計 画 書

西播都市計画下水道の変更（相生市決定）

都市計画相生市公共下水道「3. 下水管渠」中 放流管渠を次のように変更し、同公共下水道「4. その他施設」中 相生終末処理場を次のように変更する。

一般平面図 S=1/500

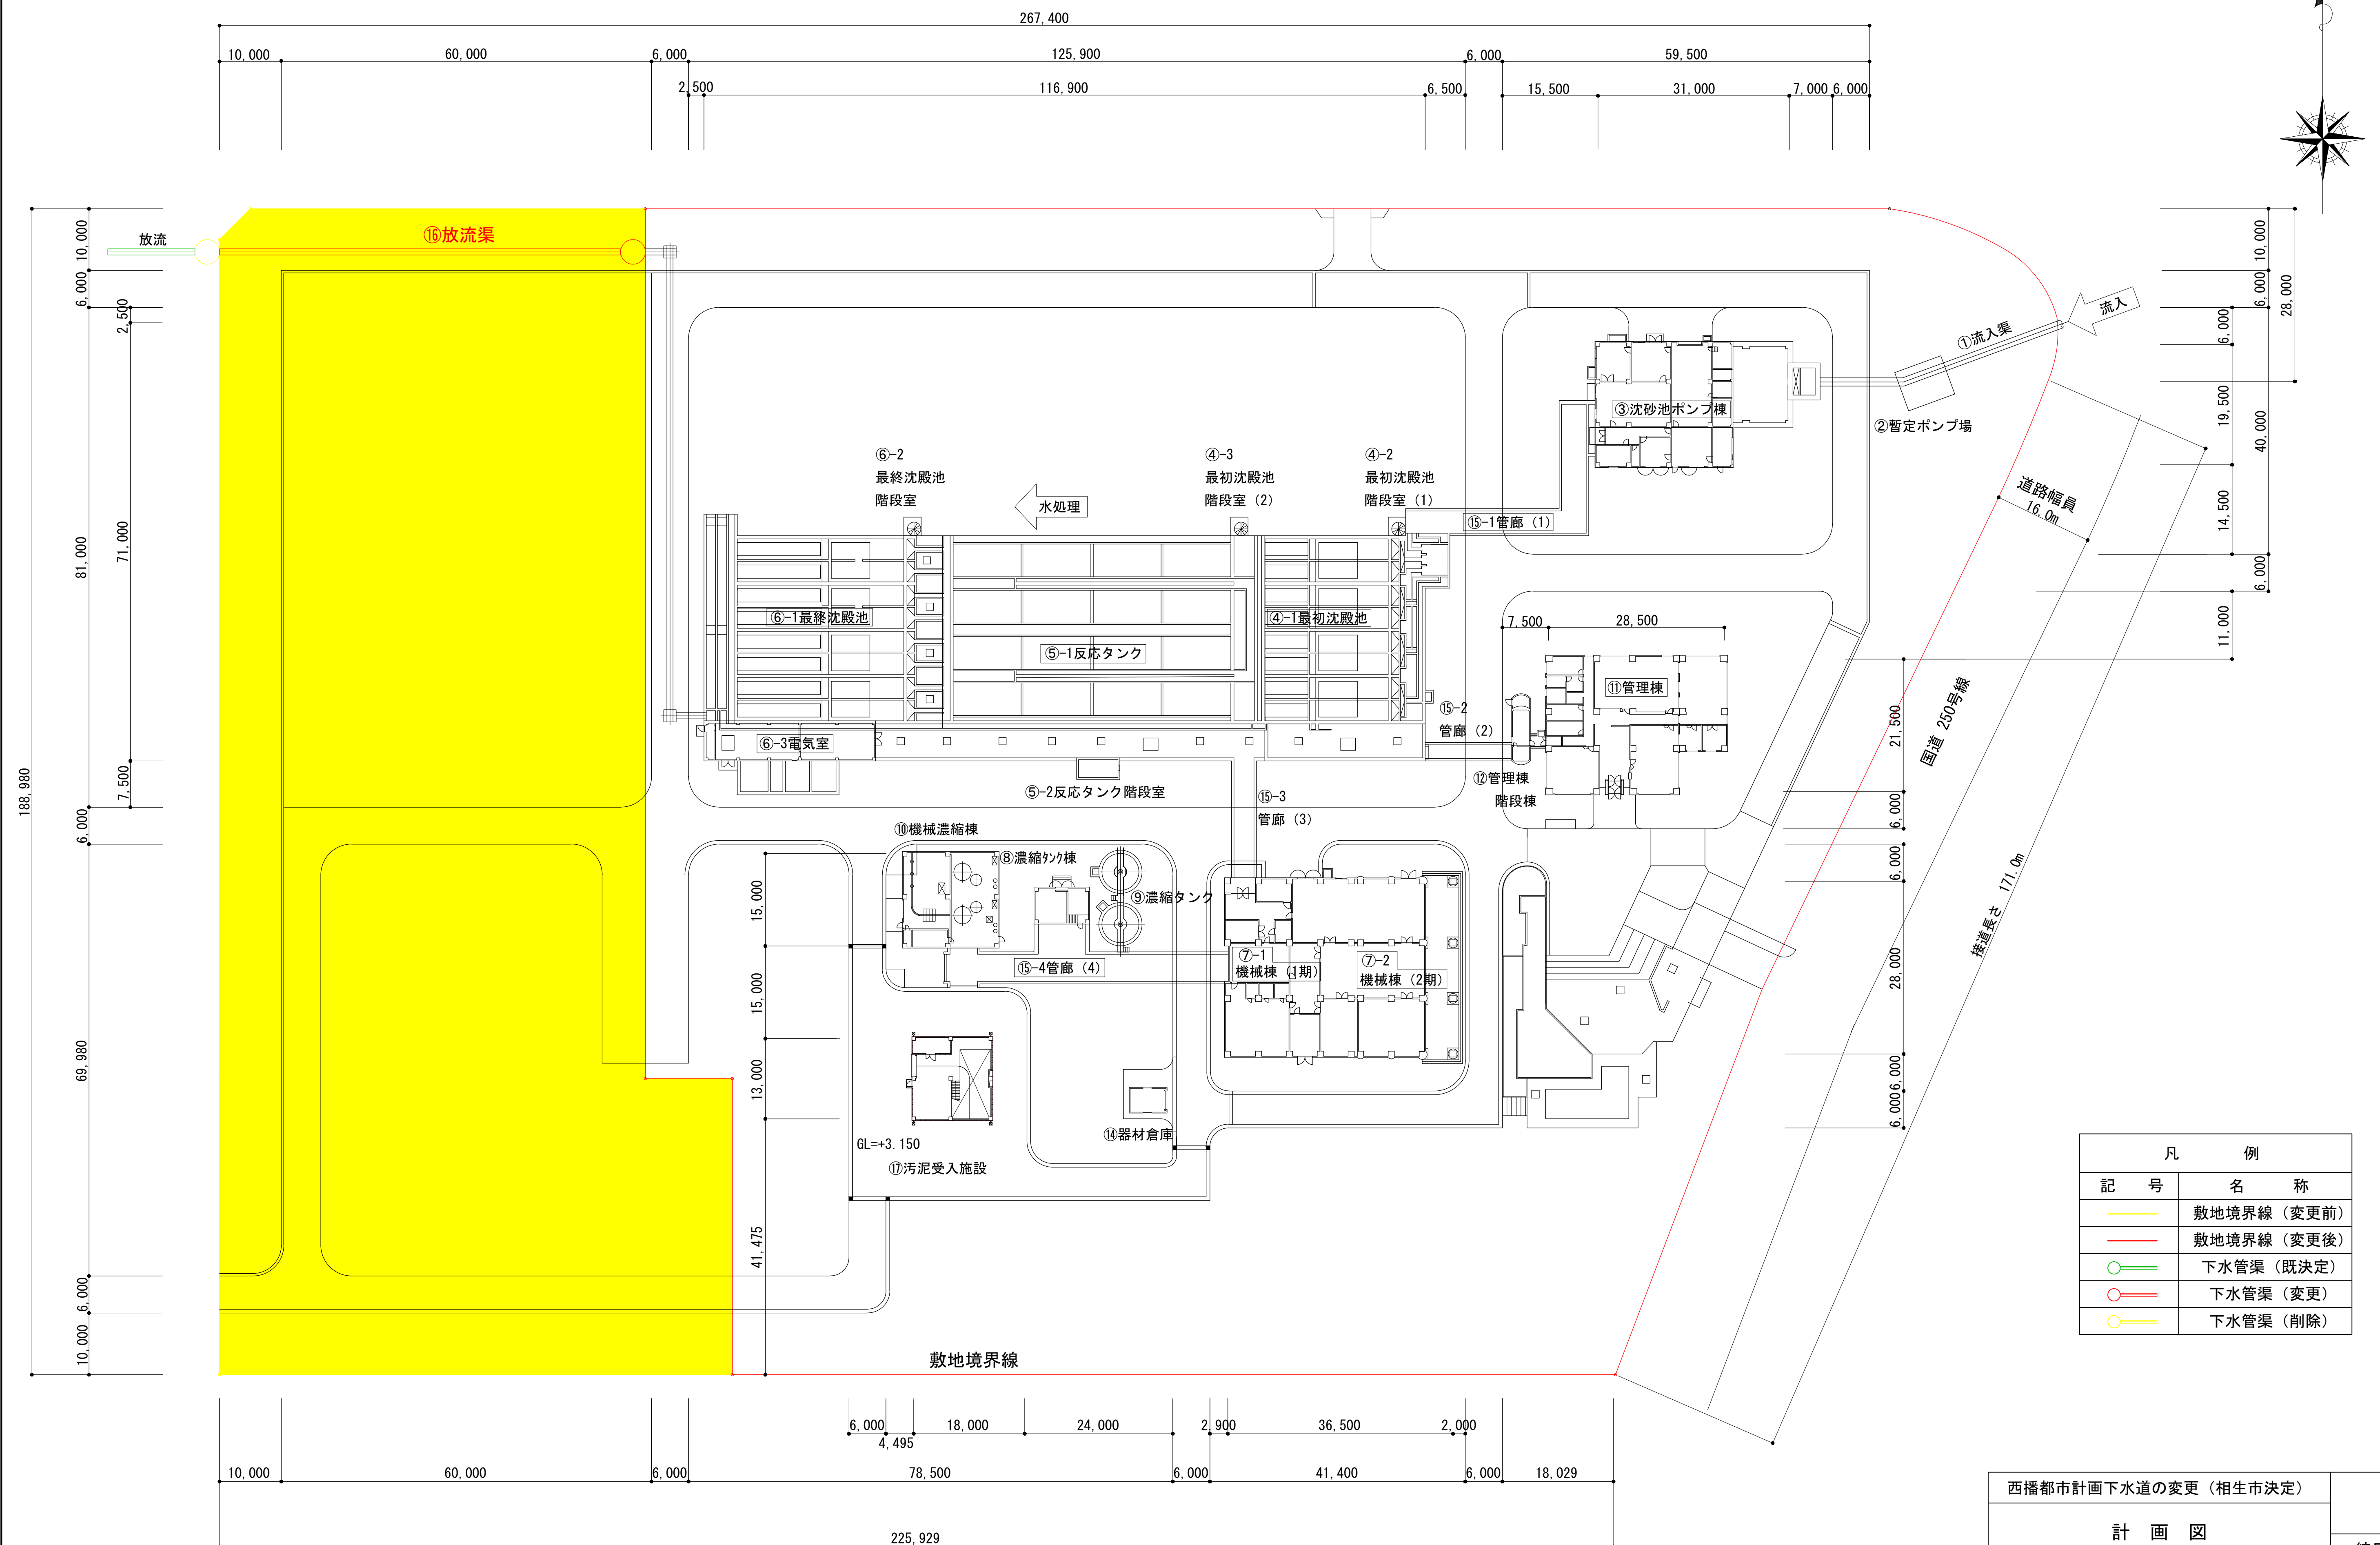
以上のことから、相生終末処理場の区域の一部を削除するとともに、区域の一部廃止に合わせて、主要な管渠について起点位置及び延長を変更する。

内 訳	位置		備考
	起点	終点	
放流管渠			
相生終末処理場 放流渠	相生市相生字小丸	相生市相生字小丸	管径 ⊙1.00m 延長 約230m

内 訳	位 置	備 考
相生終末処理場	相生市相生字小丸	面積 約 36,300m ²
